建设单位	江苏省海州高级中学			
项目名称	江苏省海州高级中学东校区规划与建筑设计-教学楼			
项目编号	2014-1304A	专业	结构	
被修改图号	/		通知单编号	GB001
被修改版号			修改日期	2015.01.12

设计修改 (补充) 通知单

卷内备考表

设计修改 (补充) 通知单

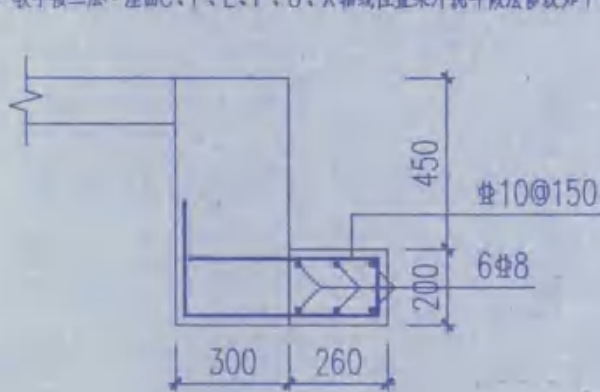
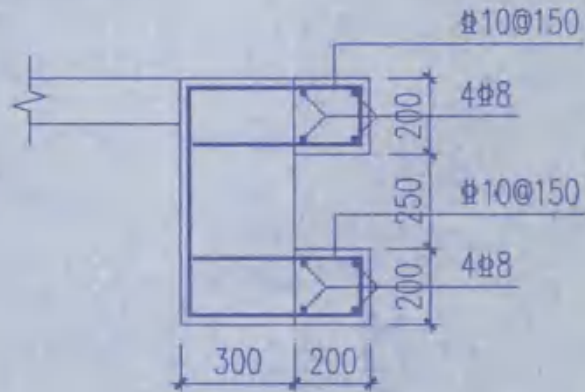
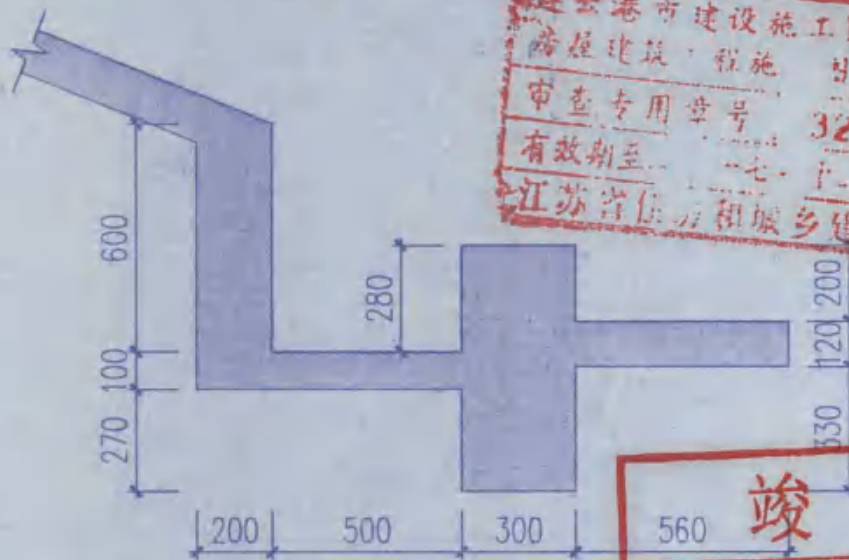
1. 教学楼二层~屋面C、F、L、P、U、X轴线位置梁外挑耳做法修改如下:

楼层处做法

抗震缝处做法

屋面A-A剖面
